S-AFC II SUPER AIRFLOW CONVERTER 訂正文 / 追記文 1

製品品番：401-A011

このたびは、**APEXi** S-AFC をお買い上げいただき誠にありがとうございます。本製品、車種別配線図（部品番号7107-0200-03）の以下の項目につきまして、誤り及び、追加項目がありました。正しくは以下の通りとなります。誠にお手数ですが下記の通り訂正をお願いいたします。

TOYOTA

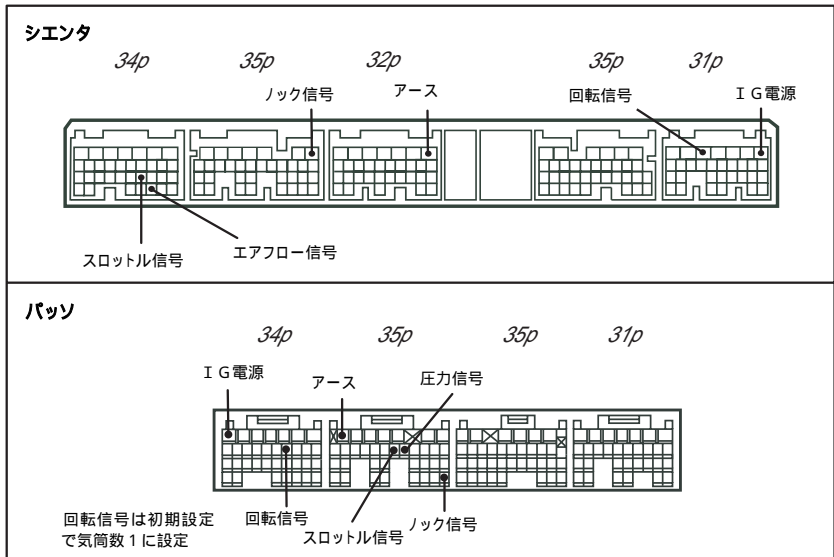
追加適合車型

車名	車両型式	エンジン型式	年式	ECU場所	備考	センサタイプ
シエンタ	NCP81G	1NZ-FE	'03.9 ~	B	注1	HW-24
パッソ	KGC10	1KR-FE	'04.6 ~	D	注1	PR-20

注1 プログラムバージョン 3.32p以降

HONDA

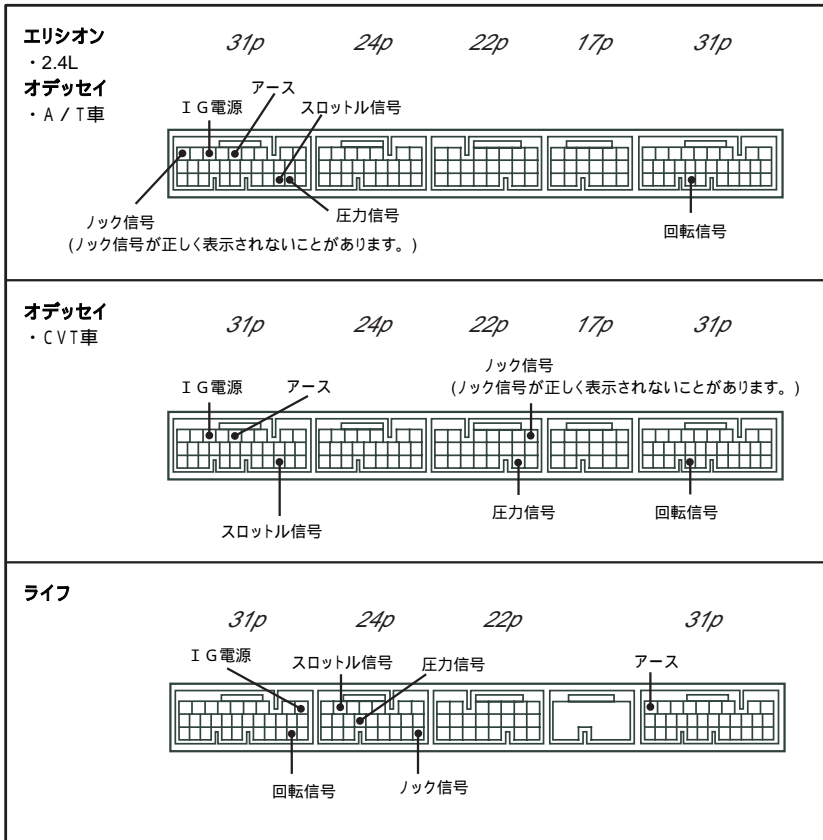
車名	車両型式	エンジン型式	年式	ECU場	備考	センサタイプ
エリシオン	RR2 RR1	K24A	'04.5～	E	注1	PR-18
オデッセイ	RB2 RB1	K24A	'03.10～	B	アブソルート未確認 注1	PR-18
ライフ	JB6 JB5	P07A	'03.9～	B	注1	PR-18

注1 プログラムバージョン 3.32p以降

MITSUBISHI

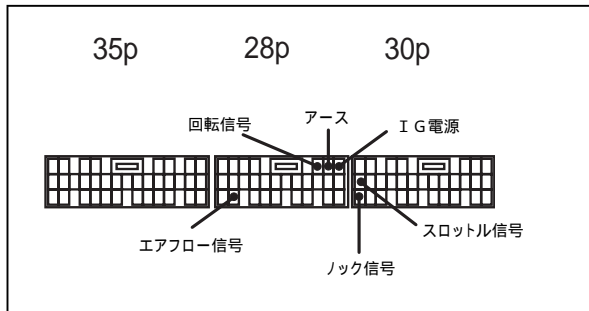
車名	車両型式	エンジン型式	年式	ECU場所	備考	センサタイプ
ランサー エボリューション MR	CT9A	4G63	'04.2~	D		KR

MAZDA

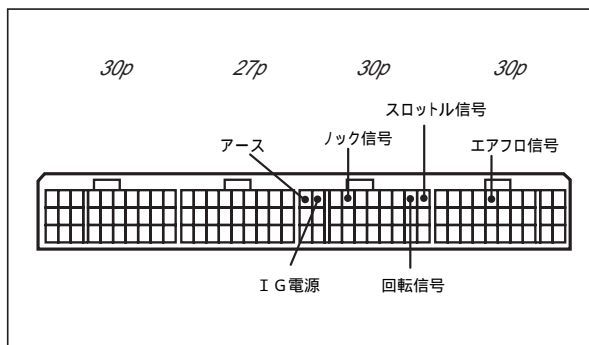
車名	車両型式	エンジン型式	年式	ECU場所	備考	センサタイプ
MPV	LW3W	L3-DE	'02.4~	D		HW-22

SUZUKI

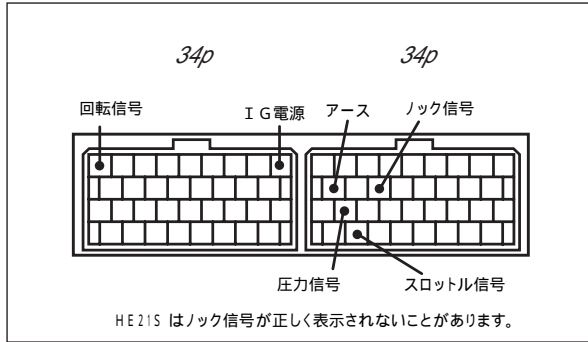
車名	車両型式	エンジン型式	年式	ECU場所	備考	センサタイプ
アルトラパン (ターボ)	HE21S	K6A T/C	'03.10～	L		PR-17

DAIHATSU

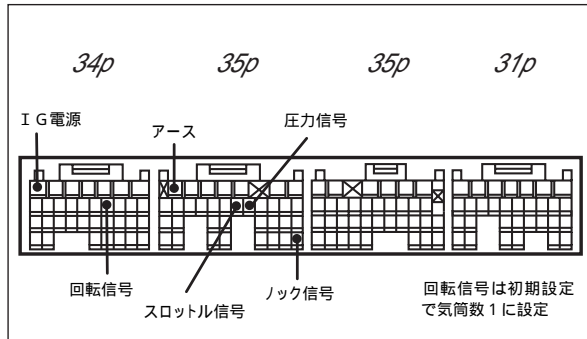
車名	車両型式	エンジン型式	年式	ECU場所	備考	センサタイプ
ブーン	M300S	1KR-FE	'04.6～	D	注1	PR-20

注1 プログラムバージョン 3.32p以降

TOYOTA

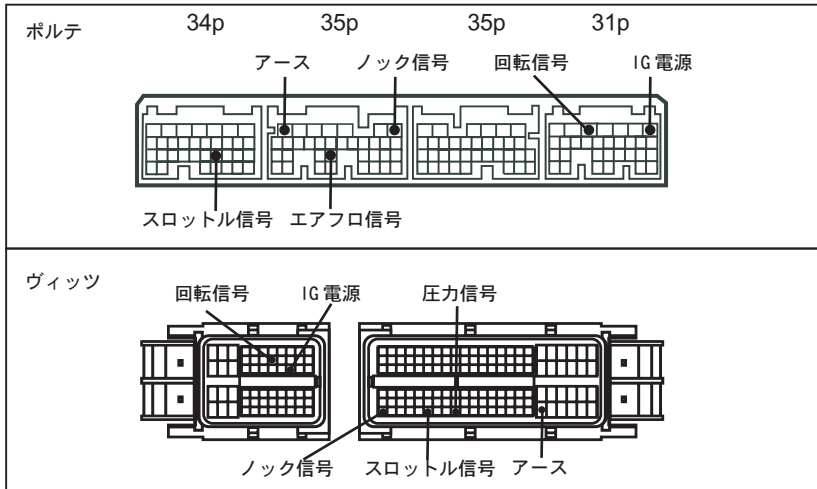
■追加適合車型

車名	車両形式	エンジン形式	年式	ECU 場所	備考	センサタイプ
ポルテ	NNP1#	1NZ-FE/2NZ-FE	'04.7～※	D		HW-24
ヴィッツ	KSP90	1KR-FE	'05.2～※	L	※注1	PR-20

※注1 プログラムバージョン 3.32p 以降

NISSAN

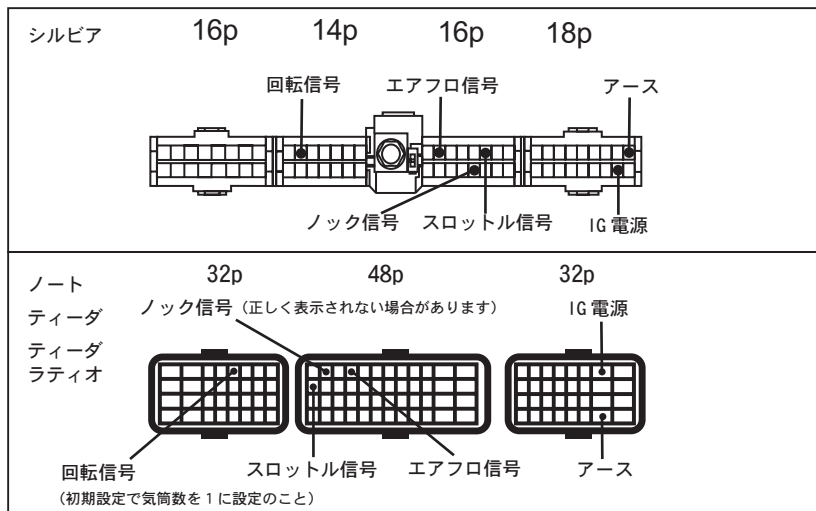
車名	車両形式	エンジン形式	年式	ECU 場所	備考	センサタイプ
シルビア	S15	SR20DE	'99.1 ~ '02.7	A		HW-6
ノート	E11	HR15DE	'05.1 ~ ※	L	※注 2	HW-28
ティーダ	C11	HR15DE	'04.9 ~ ※	L	※注 2	HW-28
ティーダ ラティオ	C11	HR15DE	'04.10 ~ ※	L	※注 2	HW-28

※注 2 プログラムバージョン 3.33a 以降

HONDA

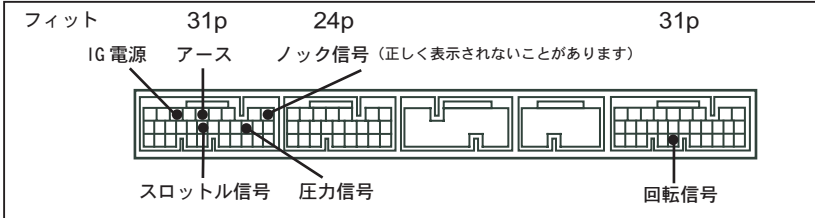
車名	車両形式	エンジン形式	年式	ECU 場所	備考	センサタイプ
フィット	GD3	L15A	'04.6 ~ ※	B		PR-6

MITSUBISHI

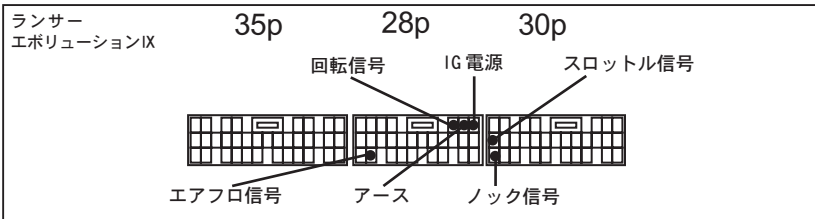
車名	車両形式	エンジン形式	年式	ECU 場所	備考	センサタイプ
ランサー エボリューションIX	CT9A	4G63	'05.3 ~ ※	D		Karman

MAZDA

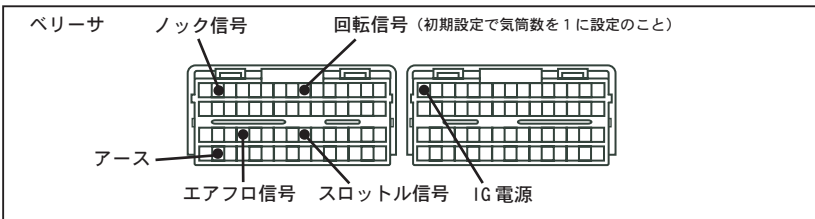
車名	車両形式	エンジン形式	年式	ECU 場所	備考	センサタイプ
ベリーサ	DC5W	ZY-VE	'04.6 ~ ※	L		HW-22

SUZUKI

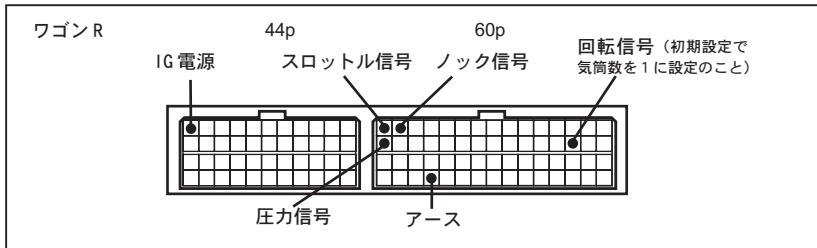
車名	車両形式	エンジン形式	年式	ECU 場所	備考	センサタイプ
ワゴン R	MH21S	K6A T/C	'03.9～※	L		PR-17
